リコール情報

令和2年9月15日届出 令和2年9月16日作業開始 リコール届出番号 外-3093

改善箇所説明図

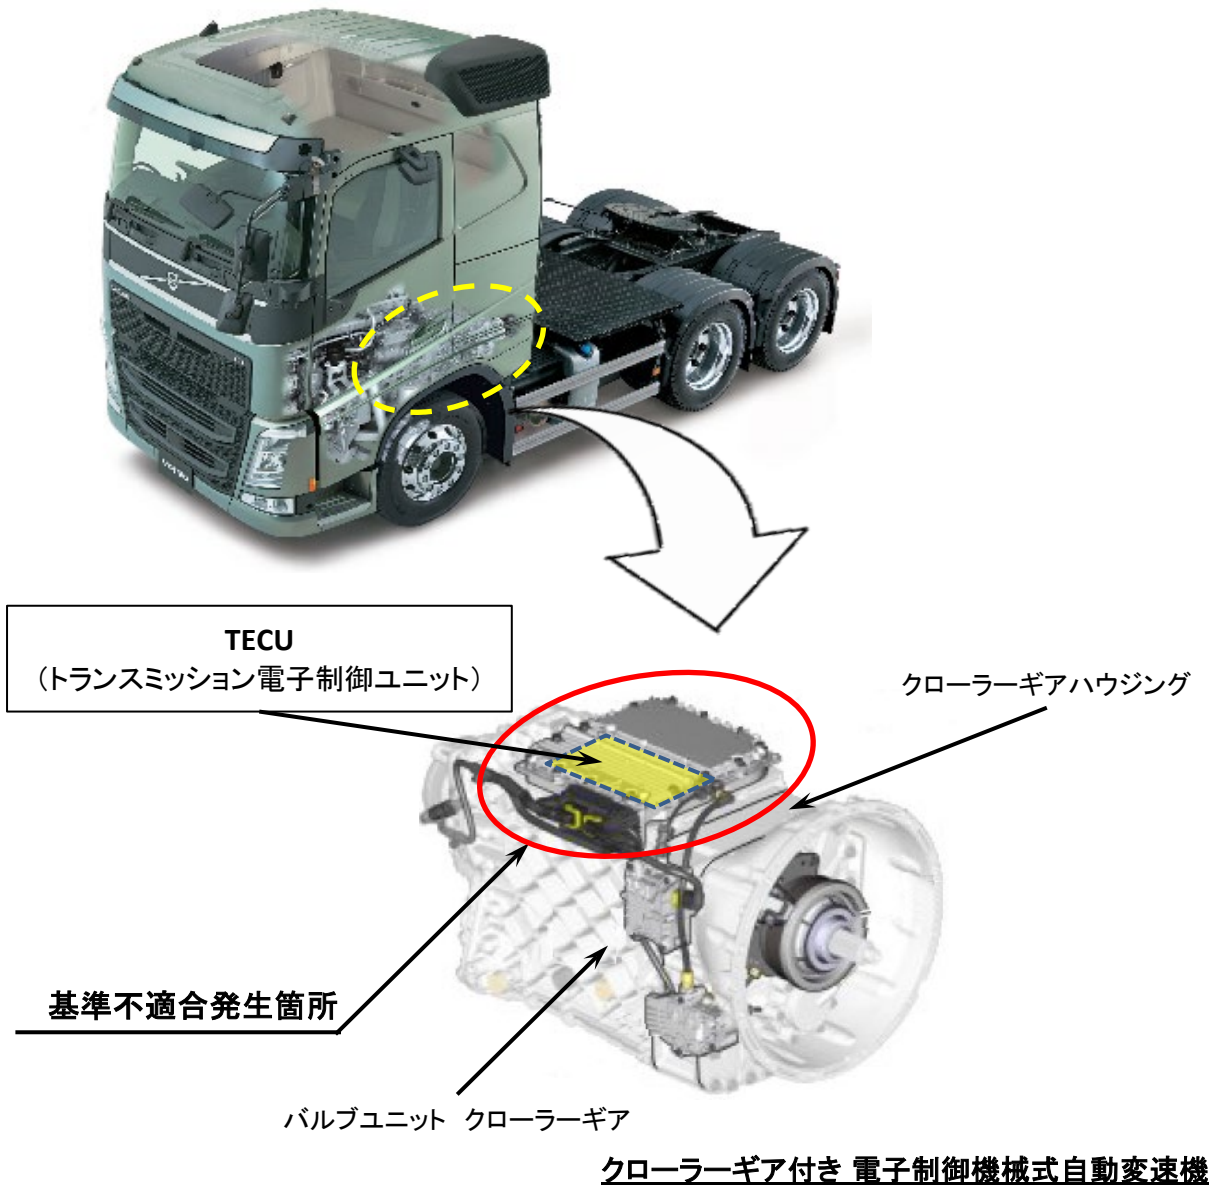
クローラーギア付き電子制御機械式自動変速機のTECU（トランスミッション電子制御ユニット）において、リバースギアのトルク限界設定プログラムが不適切なため、超重量物積載状態で後退時に、強くアクセルを踏み込んだ直後に急ブレーキ操作を行うと、エンジンの慣性によりトルクが急上昇することがある。そのため、ギアに過大な応力がかかり、ギアが破損して走行不能となるおそれがある。

全車両、TECUのプログラムを対策プログラムに書き換える。

識別:改善済車両にはフロントハッチ内車両諸元プレート右下端に黄色ペイントを塗布する。
